ARGE Wasser • Umwelt • Geotechnik

Großprojekt Stuttgart 21 – Wendlingen-Ulm
Wasserrechtlicher Antrag der 7. PÄ; Schreiben der LH Stuttgart vom 27.07.2011
Stellungnahme zur Einwendung Vernässung (Kap. 1.1.3, Pkt. d)

Projekt Stuttgart 21

Grundwasserdifferenz km1BH zwischen BS2 und MW-Verhältnissen

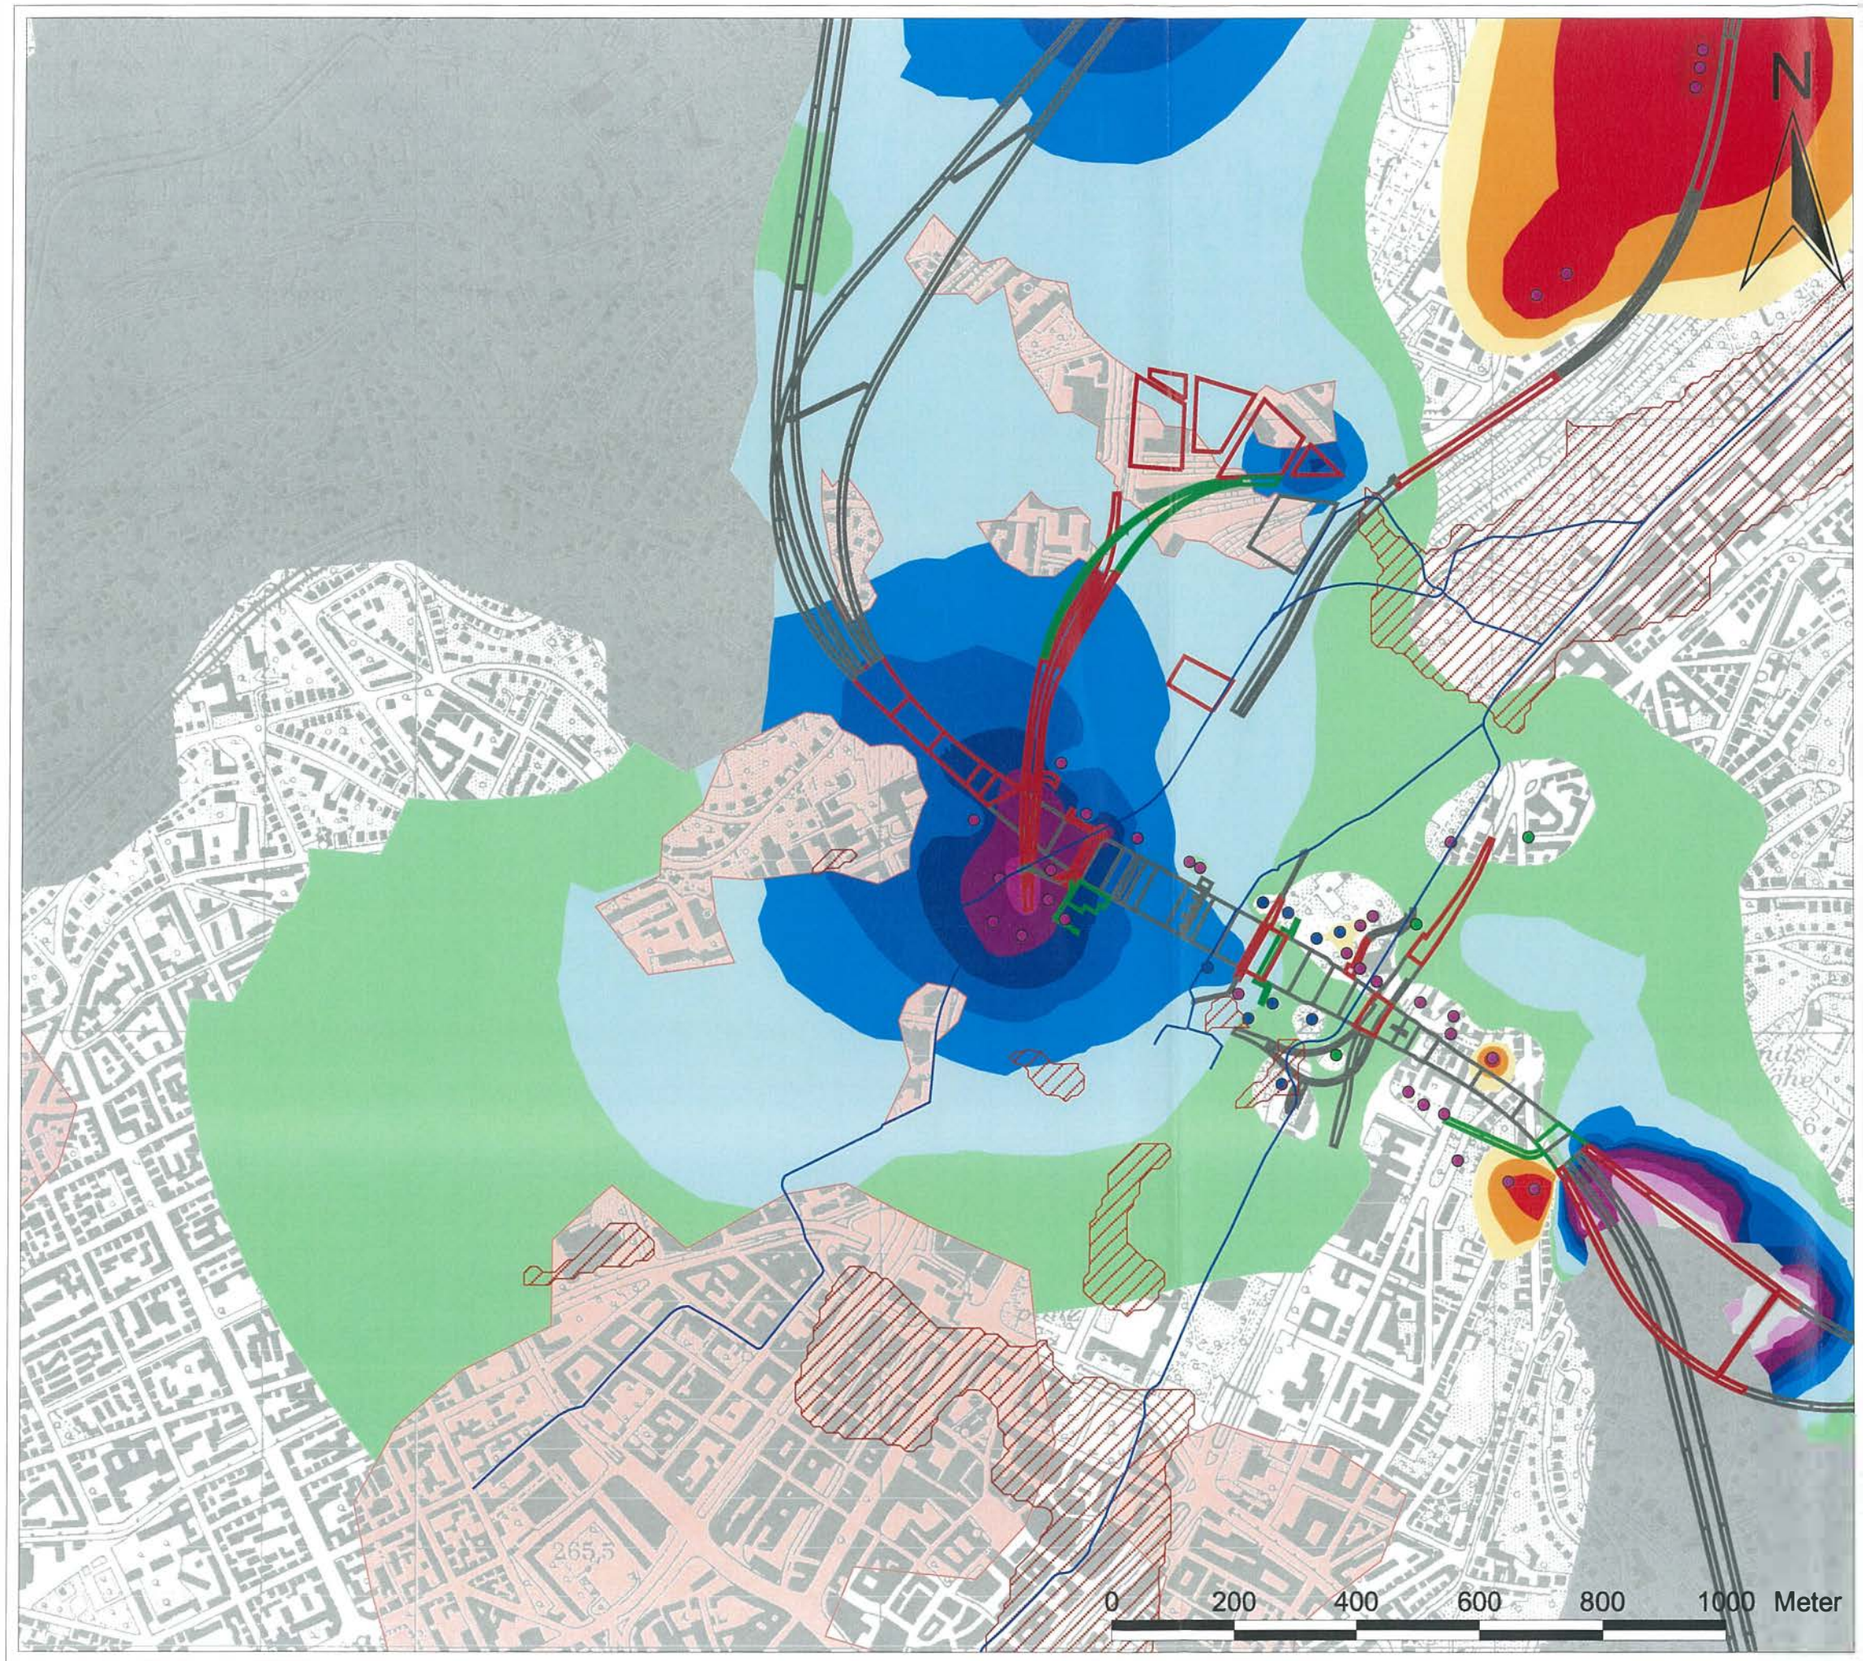
Die LH Stuttgart fordert unter Punkt 1.1.3, d eine Stellungnahme zu folgendem Sachverhalt:

Vernässung oder Überflutung von Bauwerken infolge des verstärkten Infiltrationsbetriebs.

Hierzu ist grundsätzlich anzumerken, dass durch die mengenmäßige Erhöhung der bauzeitlichen Grundwasserinfiltration keine Anhebung der Wasserspiegel in den Infiltrationsbrunnen über das beantragte Maß (PFA 1.1: MW + 2 m im Nesenbachtalbereich und MW + 5 m bzw. MW + 10 m im Hangbereich; PFA 1.5: MW + 10 m im km1BH und MW + 5 m bzw. MW mo – 0,5 m im ku2GD) hinaus vorgesehen ist.

Die Infiltrationsmaßnahmen werden überwiegend in Bereichen mit abgesenkten GW-Vorkommen ausgeführt, wobei die Reichweiten der Infiltrationen auf das nähere Brunnenumfeld beschränkt sind; dies wird durch das Potentialbild des Infiltrationshorizontes km1BH für den Bauschritt 2 in Anlage 1 deutlich. Zudem werden die Wirkungen der Infiltrationsmaßnahmen durch die errichteten Steuerpegel und die vorhandenen Messstellen der Beweissicherung Wasser überwacht, so dass bei Bedarf kurzfristig eine Anpassung der Infiltration erfolgen kann.
